Rapport de l'Inspection des installations classées

Visite d'inspection du 26/09/2025

VALFRANCE (Esbly)

Références : E/25- 2273

N° 6 : Déchets

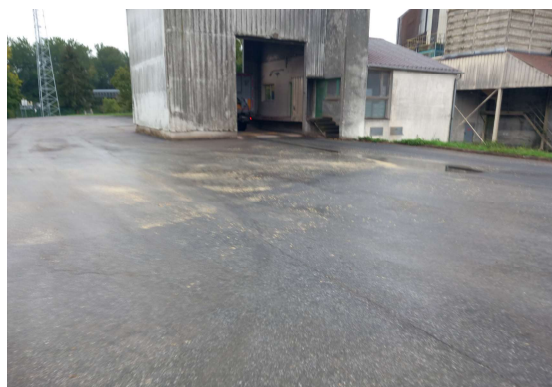
<p>Référence réglementaire : Arrêté Ministériel du 26/11/2012, article 50.II</p>
<p>Thème(s) : Risques chroniques, Stockage des déchets</p>
<p>Prescription contrôlée :</p> <p>Les poussières ainsi que les produits résultant du traitement de ces dernières sont stockés en attente d'élimination ou d'utilisation :</p> <ul style="list-style-type: none"> - soit dans des capacités de stockage spécifiques ; - soit conditionnés en sacs fermés, stockés en masse à l'extérieur des installations ; - soit dans des bennes convenablement bâchées ou capotées de façon à éviter la formation d'un nuage de poussières. <p>Les stockages de poussières sont réalisés à l'extérieur du silo.</p>
<p>Constats :</p> <p>Lors de la visite du bâtiment des séchoirs, au niveau du rez-de-chaussée, l'inspection a constaté un stockage à même le sol de plusieurs sacs remplis d'un mélange de poussières et substances végétales résultant du tri mécanique réalisée sur les livraisons.</p> <p>Selon l'exploitant, une fois qu'un sac de déchets issu du tri mécanique des livraisons est plein, il est alors vidé par un employé dans une benne, en extérieur, bâchée avant d'être collectée par un fournisseur en vu d'un traitement vers un méthaniseur.</p>

Suite n°26092025-6 : L'exploitant procédera à l'évacuation des sacs remplis d'un mélange de poussières et substances végétales résultant du tri mécanique, présents au rez-de-chaussée du bâtiment des séchoirs, vers la benne adéquate située en extérieur.
Type de suites proposées : Avec suites
Proposition de suites : Demande d'action corrective
Proposition de délais : 1 mois
